高浜発電所1、2号炉  
審査会合における指摘事項の回答  
(運転期間延長認可申請関係)

平成28年3月10日  
関西電力株式会社

# 高浜発電所1、2号炉 審査会合における指摘事項の回答一覧表

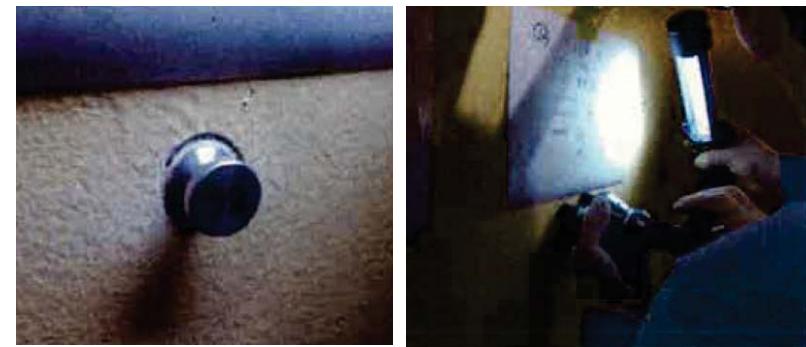
No.	指摘事項	回答
1210-1 特別点検	高浜1, 2号炉の長期供用を経た原子炉格納容器の塗装に対して実施した付着力等の試験データから性能について確認した結果を示すこと。	平成28年〇月〇日 P2～P4
1210-2 特別点検	原子炉格納容器の塗装について、塗装時の施工が塗装の性能に与える影響について整理すること。	平成28年〇月〇日 P6
1210-3 特別点検	原子炉格納容器の塗装(DBA試験に合格した仕様のもの)の重大事故等時(SA時)の温度等環境下での性能維持について示すこと。	平成28年〇月〇日 P8～P15
1210-4 特別点検	原子炉格納容器の塗装の点検に対し、米国で適用されている規格(ASTM)の力量要件に対する評価について整理すること。	平成28年〇月〇日 P17
1210-5 低サイクル疲労	今後発生する過渡回数を1回としている事象が疲労累積係数に与える影響を示すこと。	平成28年〇月〇日 P19～21
1210-6 中性子照射脆化	高浜1号炉の第4回試験片の照射量(約51EFPY)が原子炉容器の約72年に相当するとした計算内容を説明すること。	平成28年〇月〇日 P23
1210-7 中性子照射脆化	上部棚吸収エネルギー(USE)予測値と実測値の関係を整理すること。	平成28年〇月〇日 P25～P28

原子炉格納容器鋼板内面塗装の点検方法(目視点検)の有効性について、EPRIによる米国実機PWRプラントでの塗膜付着性試験結果\*を踏まえ、目視点検により異常の認められない塗膜面については一定の付着力を有しているものと考えられる。

高浜1, 2号炉については、塗装の種類が同一であること等からEPRIの試験結果が適用可能と考えられるものの、高浜1, 2号炉それぞれのCV鋼板内面塗装に対してJISに基づく付着性試験(プルオフ法・クロスカット法)を実施した。

#### 試験片に対する付着性試験結果

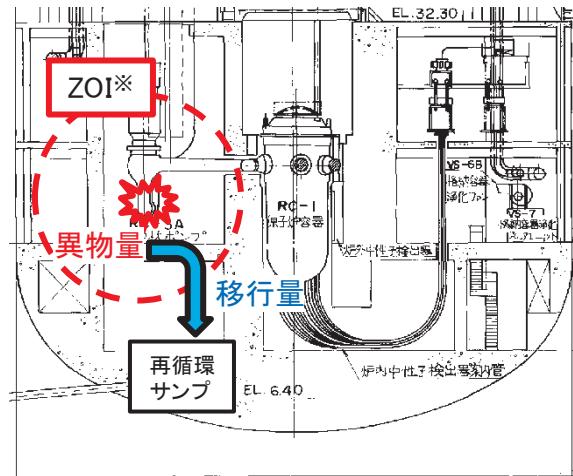
No.	指摘事項	回答
1210-1 特別点検	高浜1, 2号炉の長期供用を経た原子炉格納容器の塗装に対して実施した付着力等の試験データから性能について確認した結果を示すこと。	平成28年〇月〇日 P2～P4
1210-2 特別点検	原子炉格納容器の塗装について、塗装時の施工が塗装の性能に与える影響について整理すること。	平成28年〇月〇日 P6
1210-3 特別点検	原子炉格納容器の塗装(DBA試験に合格した仕様のもの)の重大事故等時(SA時)の温度等環境下での性能維持について示すこと。	平成28年〇月〇日 P8～P15
1210-4 特別点検	原子炉格納容器の塗装の点検に対し、米国で適用されている規格(ASTM)の力量要件に対する評価について整理すること。	平成28年〇月〇日 P17
1210-5 低サイクル疲労	今後発生する過渡回数を1回としている事象が疲労累積係数に与える影響を示すこと。	平成28年〇月〇日 P19～21
1210-6 中性子照射脆化	高浜1号炉の第4回試験片の照射量(約51EFPY)が原子炉容器の約72年に相当するとした計算内容を説明すること。	平成28年〇月〇日 P23
1210-7 中性子照射脆化	上部棚吸収エネルギー(USE)予測値と実測値の関係を整理すること。	平成28年〇月〇日 P25～P28

塗装施工時には上記の方法に従うことから、施工が塗装性能に顕著な影響を及ぼすものではないと考えられるが、参考として、その方法への熟練度の観点で施工者の違いについて確認試験を実施した結果、塗装施工者の違いによる有意な差異は認められなかった。

塗装施工者	
	A(経験18年)	B(経験1年)
付着性試験結果 (プルオフ法・3点計測平均値)	3.4MPa	3.8MPa

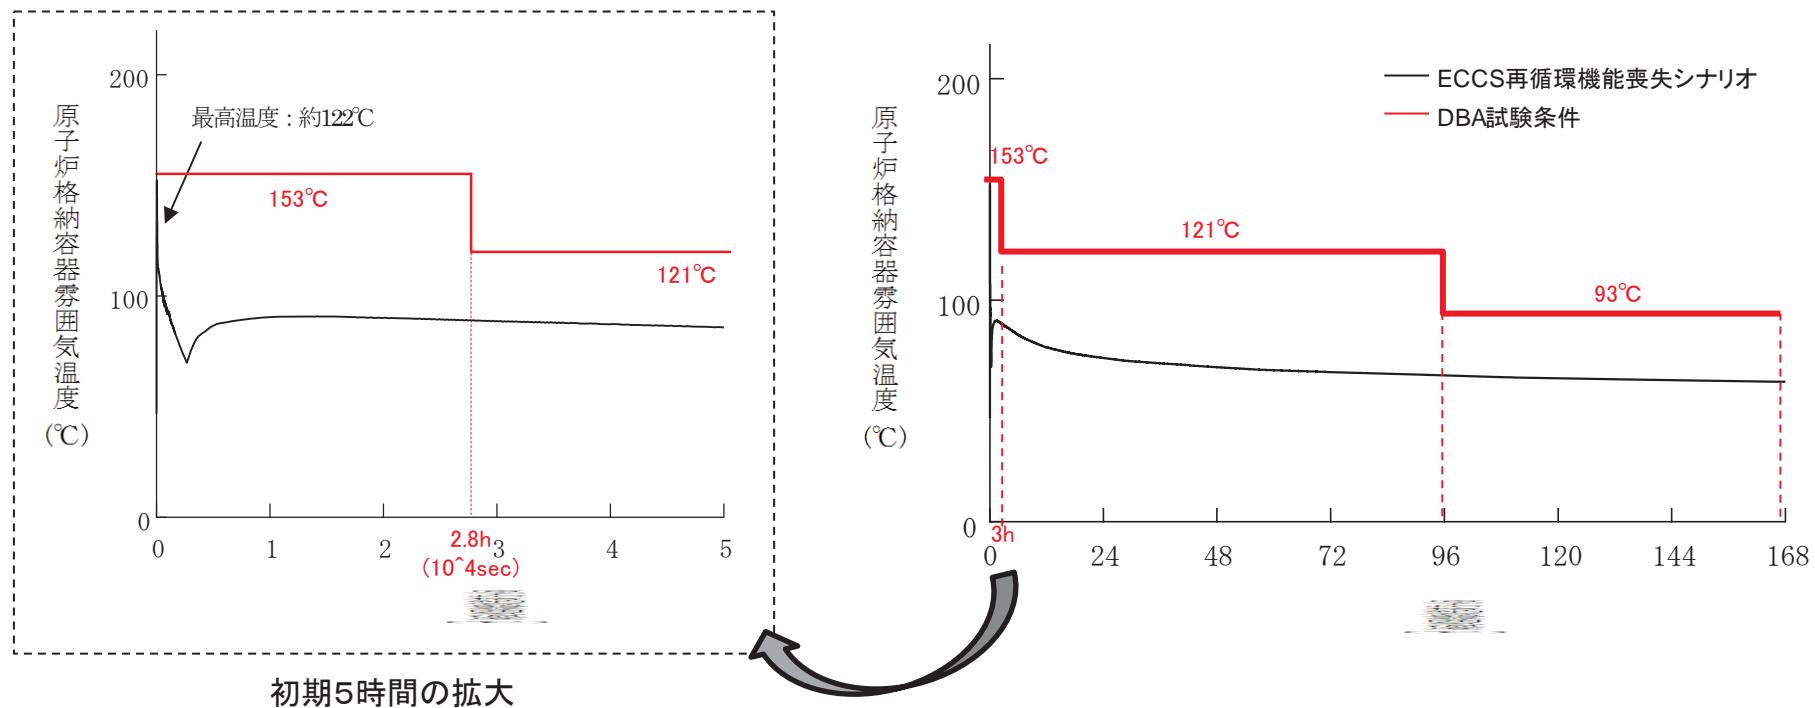
No.	指摘事項	回答
1210-1 特別点検	高浜1, 2号炉の長期供用を経た原子炉格納容器の塗装に対して実施した付着力等の試験データから性能について確認した結果を示すこと。	平成28年〇月〇日 P2～P4
1210-2 特別点検	原子炉格納容器の塗装について、塗装時の施工が塗装の性能に与える影響について整理すること。	平成28年〇月〇日 P6
1210-3 特別点検	原子炉格納容器の塗装(DBA試験に合格した仕様のもの)の重大事故等時(SA時)の温度等環境下での性能維持について示すこと。	平成28年〇月〇日 P8～P15
1210-4 特別点検	原子炉格納容器の塗装の点検に対し、米国で適用されている規格(ASTM)の力量要件に対する評価について整理すること。	平成28年〇月〇日 P17
1210-5 低サイクル疲労	今後発生する過渡回数を1回としている事象が疲労累積係数に与える影響を示すこと。	平成28年〇月〇日 P19～21
1210-6 中性子照射脆化	高浜1号炉の第4回試験片の照射量(約51EFPY)が原子炉容器の約72年に相当するとした計算内容を説明すること。	平成28年〇月〇日 P23
1210-7 中性子照射脆化	上部棚吸収エネルギー(USE)予測値と実測値の関係を整理すること。	平成28年〇月〇日 P25～P28

有効性評価シナリオのうち、CV再循環を行うシナリオとDBA試験条件の比較は下表の通りであり、

- ・CVスプレイを考慮するシナリオについては、DBA試験の試験条件に包含される。
- ・CVスプレイを考慮しないシナリオについては、一部の時間帯で温度がDBA試験を上回るもの、DBA試験条件と概ね同程度である。

## 7. 上部棚吸収エネルギー予測値と実測値の関係

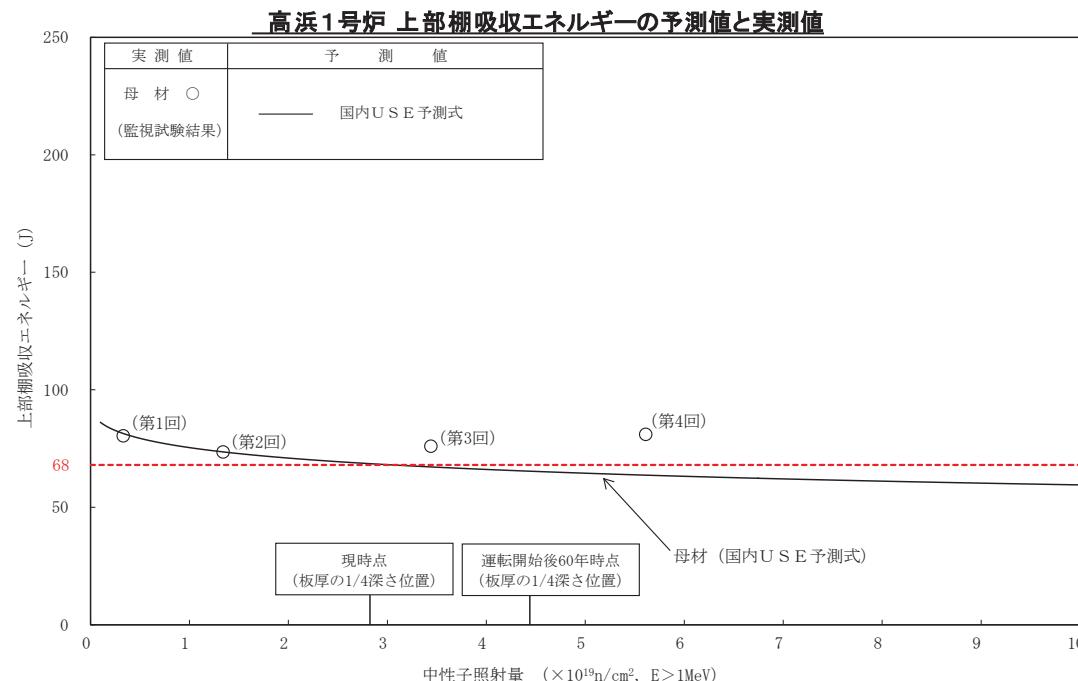
No.	指摘事項	回答
1210-1 特別点検	高浜1, 2号炉の長期供用を経た原子炉格納容器の塗装に対して実施した付着力等の試験データから性能について確認した結果を示すこと。	平成28年〇月〇日 P2～P4
1210-2 特別点検	原子炉格納容器の塗装について、塗装時の施工が塗装の性能に与える影響について整理すること。	平成28年〇月〇日 P6
1210-3 特別点検	原子炉格納容器の塗装(DBA試験に合格した仕様のもの)の重大事故等時(SA時)の温度等環境下での性能維持について示すこと。	平成28年〇月〇日 P8～P15
1210-4 特別点検	原子炉格納容器の塗装の点検に対し、米国で適用されている規格(ASTM)の力量要件に対する評価について整理すること。	平成28年〇月〇日 P17
1210-5 低サイクル疲労	今後発生する過渡回数を1回としている事象が疲労累積係数に与える影響を示すこと。	平成28年〇月〇日 P19～21
1210-6 中性子照射脆化	高浜1号炉の第4回試験片の照射量(約51EFPY)が原子炉容器の約72年に相当するとした計算内容を説明すること。	平成28年〇月〇日 P23
1210-7 中性子照射脆化	上部棚吸収エネルギー(USE)予測値と実測値の関係を整理すること。	平成28年〇月〇日 P25～P28

これまで実施した計4回の監視試験結果を基に、JEAC4201-2007/2013追補版に規定されている予測式によって評価した結果、高浜1号炉の60年時点の上部棚吸収エネルギーは65Jになるとの結果が得られたため、JEAC4206の規定により、68Jを下回る場合に要求されている破壊力学評価を実施した。

60年時点の上部棚吸収エネルギー予測値(65J)を用いて実施した破壊力学評価の結果、JEAC4206の要求事項を満足しており、原子炉容器の健全性に問題がないことを確認している。

なお、高浜1号炉は第4回監視試験までに上部棚吸収エネルギーの評価部位である板厚の1/4深さにおける約72年相当の照射量に値するデータが採取できているが、それらの実測データは68Jを下回っていない。
